**AVIS RELATIF À LA PROTECTION
CONTRE LES EVENTUELS EFFETS NOCIFS ET NUISANCES
PROVOQUÉS PAR LES RAYONNEMENTS NON IONISANTS
GÉNÉRÉS PAR DES ANTENNES ÉMETTRICES STATIONNAIRES**

Commune : SERAING - Exploitant : PROXIMUS

Référence exploitant : 41OUG_00

Rapport n° 3816 / 2023

Figure 1 : Vue en plan des lieux de séjour et des points de contrôle

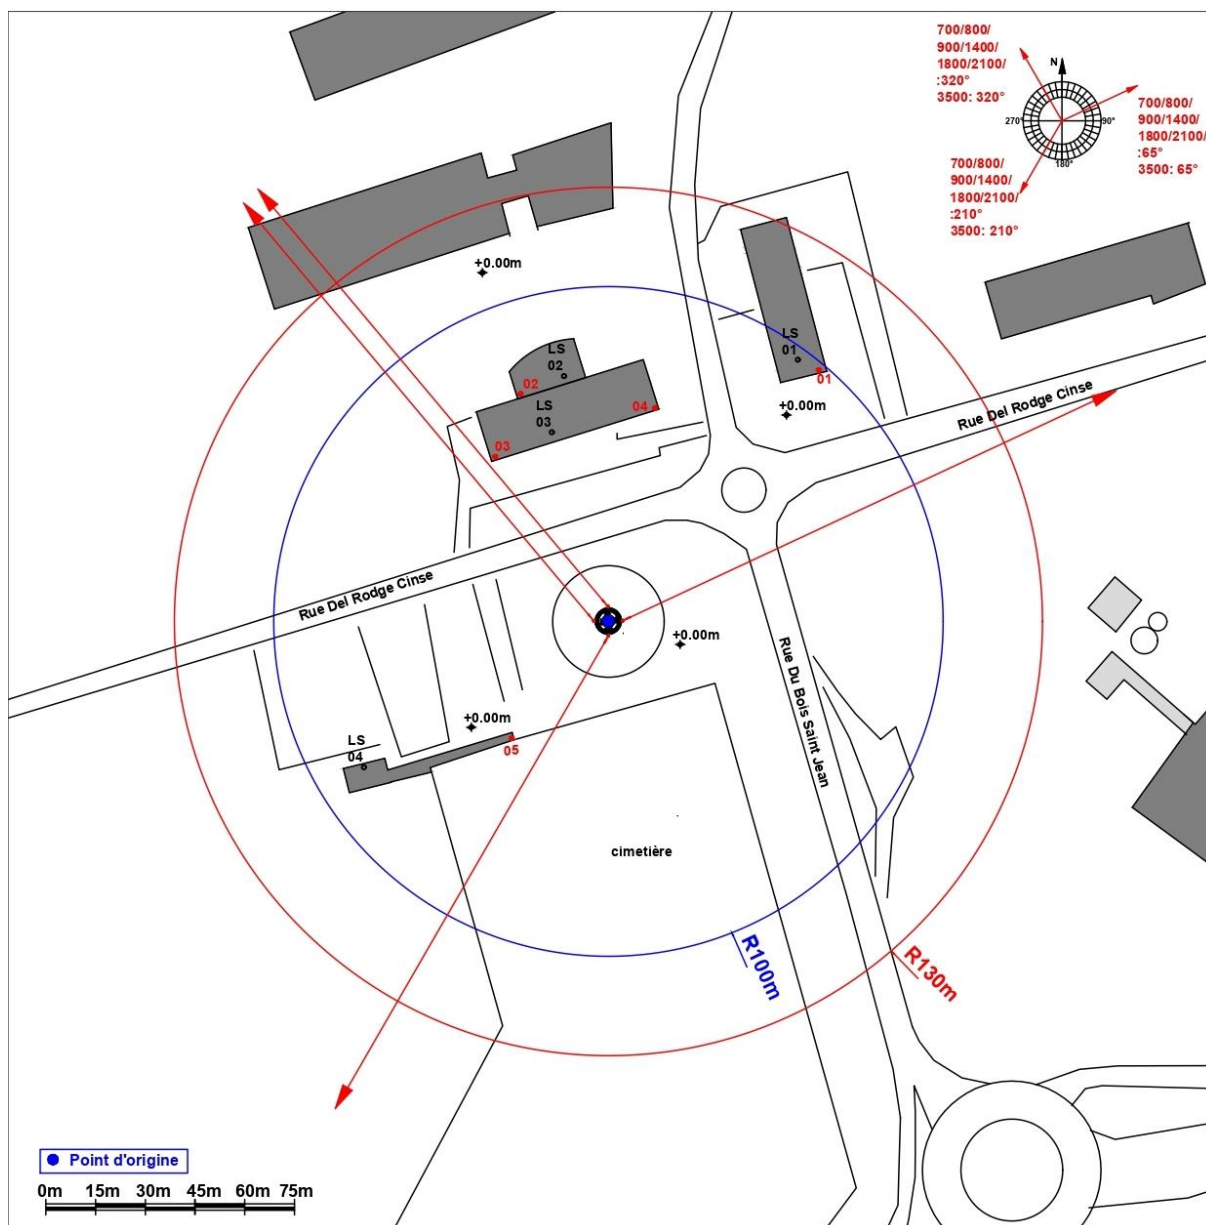
- le numéro du point de contrôle repris sur un des plans de la figure 1;
- le numéro du LS dans lequel se trouve le point de contrôle de la 1^{ère} colonne ;
- l'atténuation d'obstacle prise en compte pour le calcul de l'indice d'exposition dans le LS ;
- le résultat du calcul de l'indice d'exposition.

N° point de contrôle	LS	Atténuation (dB)	Indice d'exposition relatif à la limite par installation IE_i
2	LS02	3,0	0,005
3	LS03	3,0	0,005
4	LS03	3,0	0,003
1	LS01	3,0	0,003
5	LS04	3,0	0,002

En ce qui concerne les antennes de l'installation mentionnées dans le tableau 1, la distance maximale à laquelle la limite pourrait être atteinte, à l'extérieur, est égale à 82,5 m. S'il n'y a pas de LS à une distance inférieure, les antennes respectent forcément la limite d'immission.

Dans le cas des LS situés à l'intérieur des bâtiments, une atténuation d'obstacle est prise en compte et il en résulte que la distance maximale à laquelle la limite pourrait être atteinte se réduit à 58,4 m.

Les résultats de l'évaluation décrite au paragraphe 4 indiquent que les antennes émettrices stationnaires de l'installation faisant l'objet du présent avis ne produisent pas, dans un lieu de séjour, un rayonnement électromagnétique maximum supérieur aux limites fixées à l'article 4 du décret.

En conclusion, les antennes émettrices stationnaires faisant partie de l'installation référencée dans le paragraphe 2 et dont les caractéristiques techniques sont résumées dans le tableau 1 **respectent les limites d'immission** fixées à l'article 4 du décret du 8 décembre 2022 (M.B. du 16.12.2022) modifiant le décret du 3 avril 2009 relatif à la protection contre les éventuels effets nocifs et nuisances provoqués par les rayonnements non ionisants générés par des antennes émettrices stationnaires.
